3. 신풍 정거장 설계 경위

4. 민원내용 검토 결과

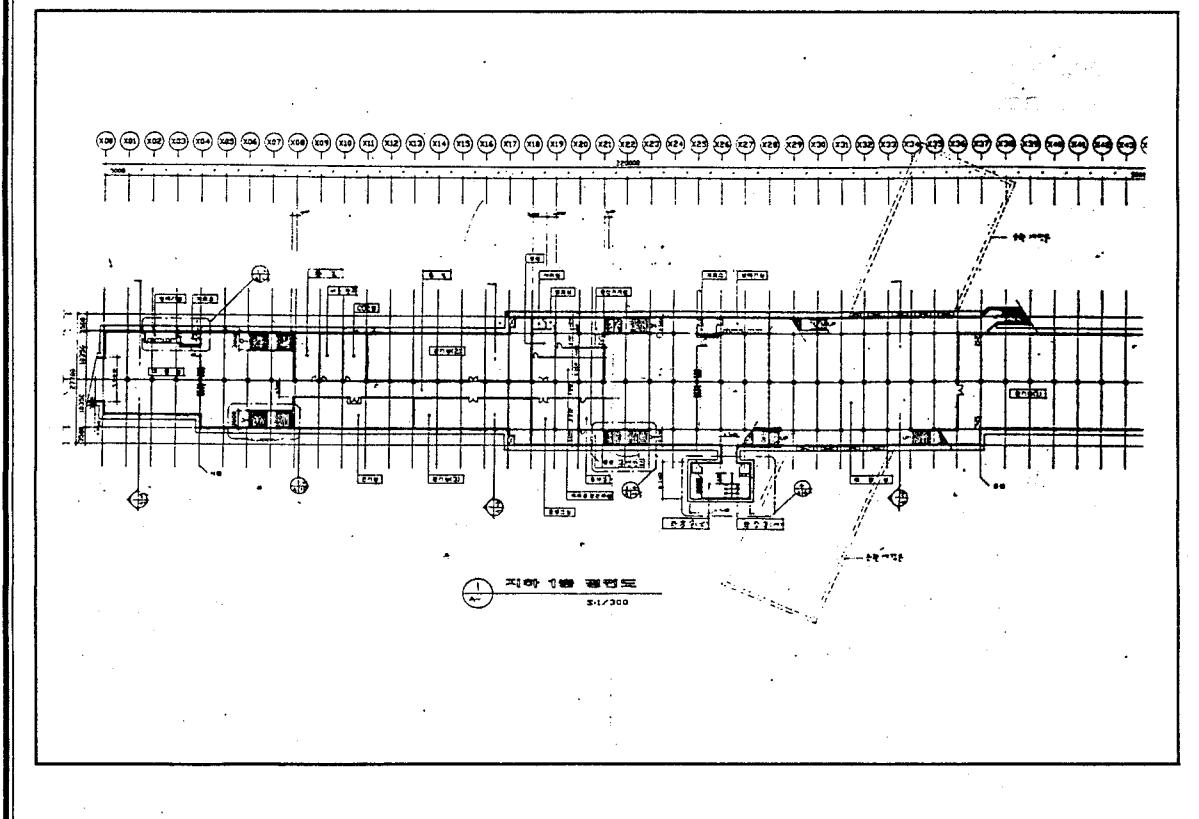
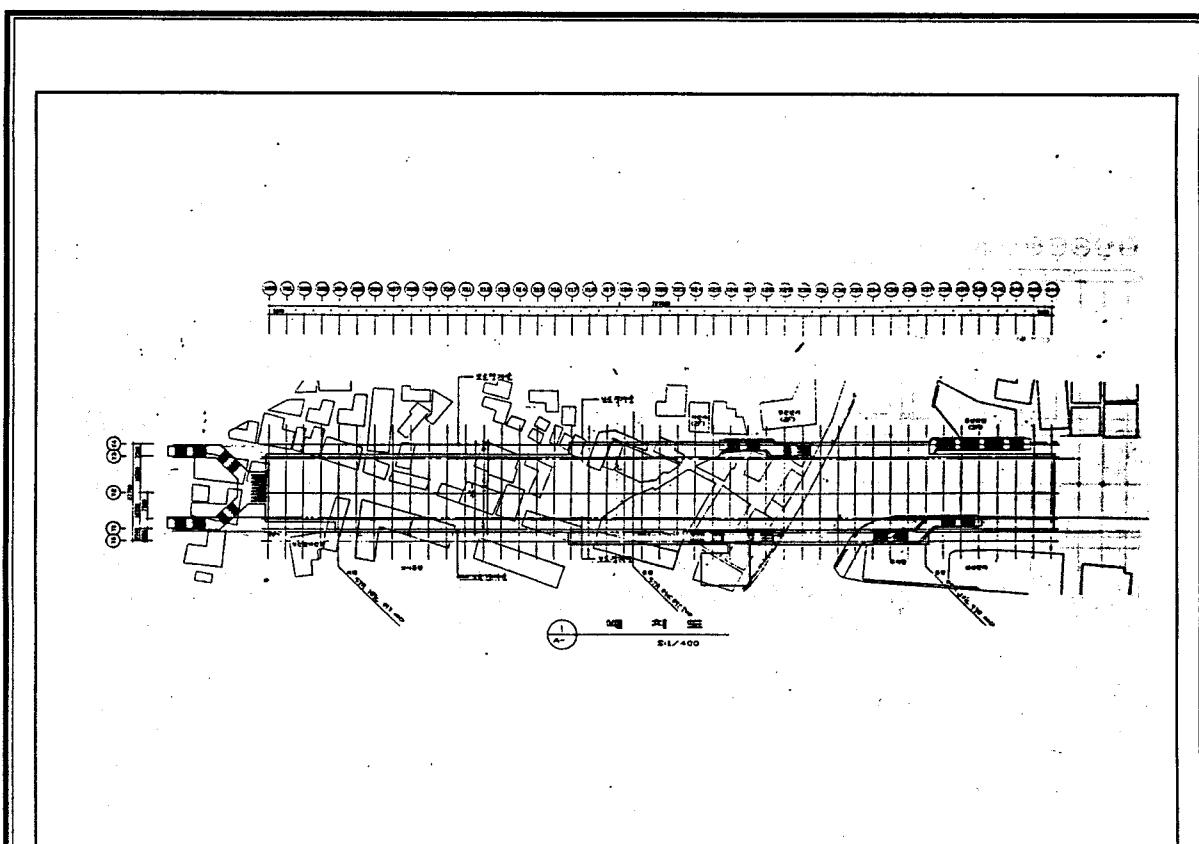
○ 정거장위치를 종점측(신길5동측)으로 이전 요구는 연접된 본선의 곡선반경이 300m이므로 도시 철도 건설 규칙에 위배

○ 종점측(신길5동측) 대합실 연장 및 출입구 증설 요구는 출입의 소요폭, 지하철 이용 인구의 동선 등에 실익이 없음.

민원검토 결과 결론을 말씀드리면 정거장위치를 종점쪽으로 이전요구는 연접된 본선의 곡선반경이 400m, 300m로 되기 때문에 도시철도 건설규칙에 위배됩니다.

그리고 이 끝에 종점측 대합실 연장 및 출입구 증설요구는 출입의 소요폭, 지하철 이용인구의 동선 등에 실익이 없다. 그쪽에 두개를 더 내봐야 동선에 별로 도움을 안준다, 투자보다는 효과가 없다 이런 내용이 되겠습니다.

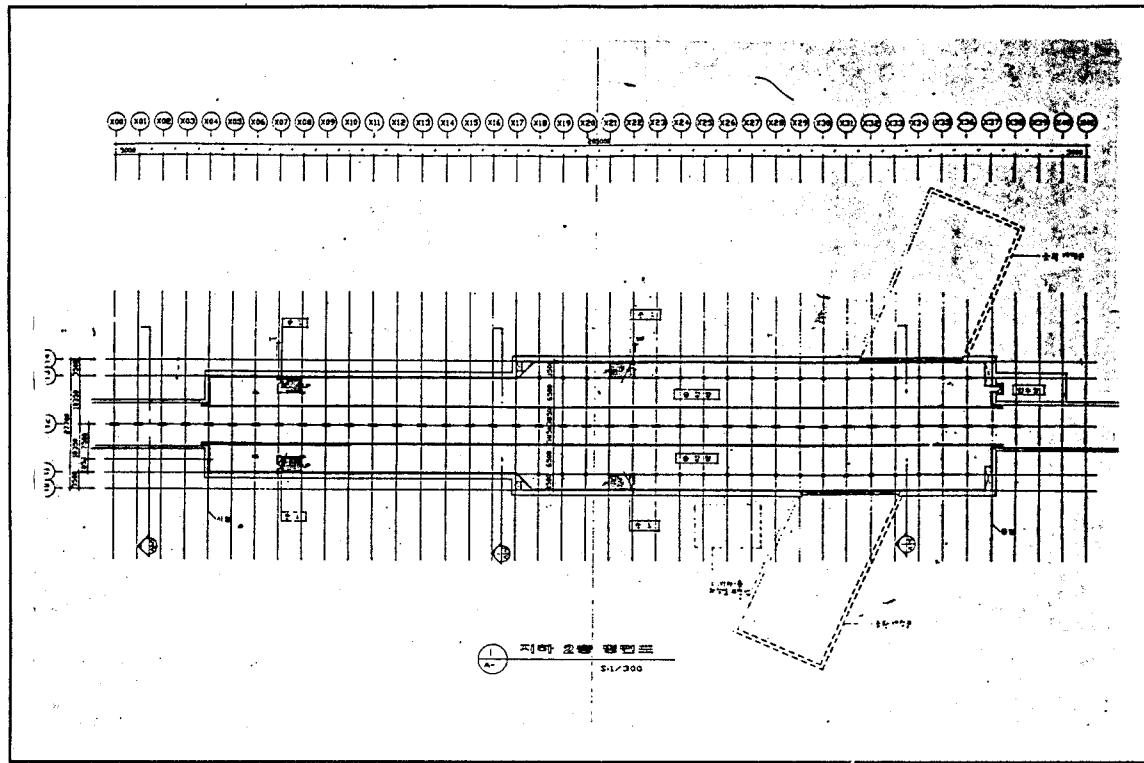
○ 이용 인구의 편의를 위하여 사거리에 출입구 설치

○ 3기 지하철과의 승환을 위한 내부기능 배치상 이용인구의 동선을 고려 시점측 출입구 설치
